規格變更通知

φ 22 mm TW 系列 / TWE 系列 / φ 25 mm TWS 系列 控制元件的控制部

茲因 φ 22mm TW 系列、TWE 系列以及 φ 25mm TWS 系列的按鈕開關、照光按鈕開關、選擇開關、鑰匙選擇開關、照光選擇開關的操作部形狀有所變更，特此通知。

【按鈕開關及照光按鈕開關】：

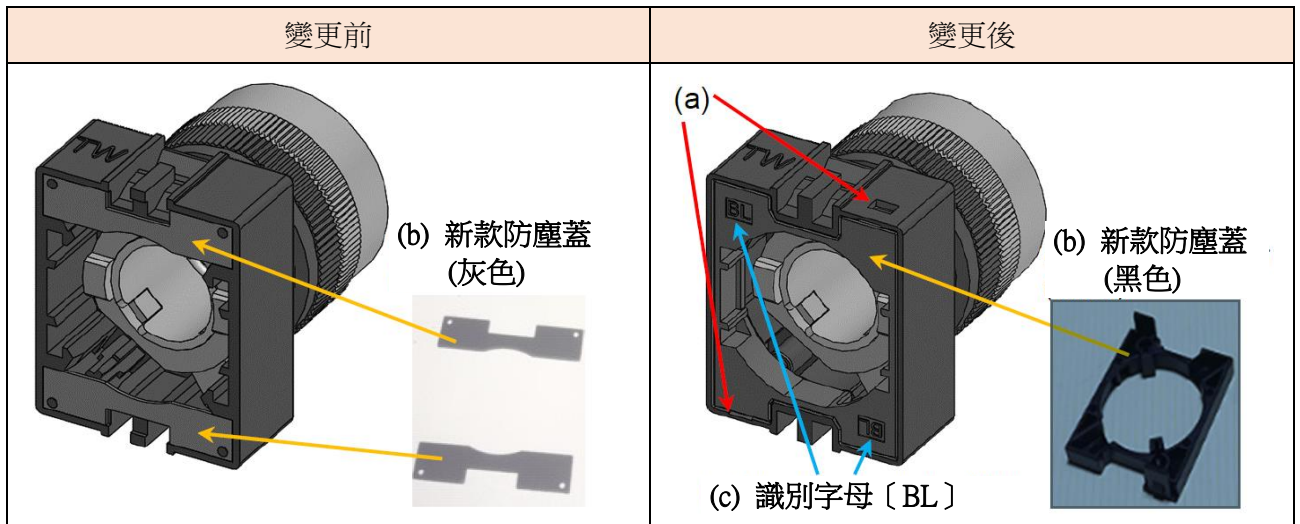
為了提高生產性，操作部元件的形狀變更如下：

- (a) 操作部追加 2 個方形孔
- (b) 新款防塵蓋
- (c) 新款防塵罩上印有產品類型識別字母〔BL〕。

【選擇開關，鑰匙選擇開關，照光選擇開關】：

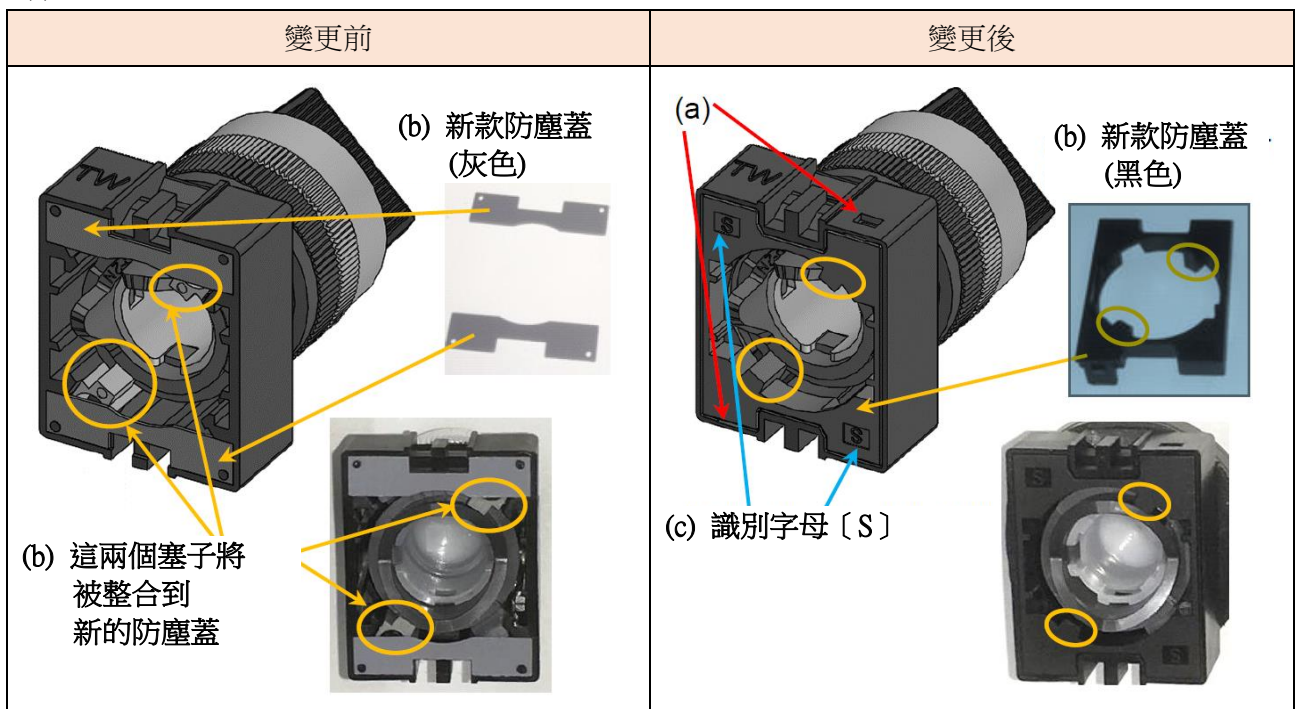
- (a) 操作部追加 2 個方形孔
- (b) 新款防塵蓋（兩個塞子將被整合到新的防塵蓋）
- (c) 新款防塵罩上印有產品類型識別字母〔S〕。
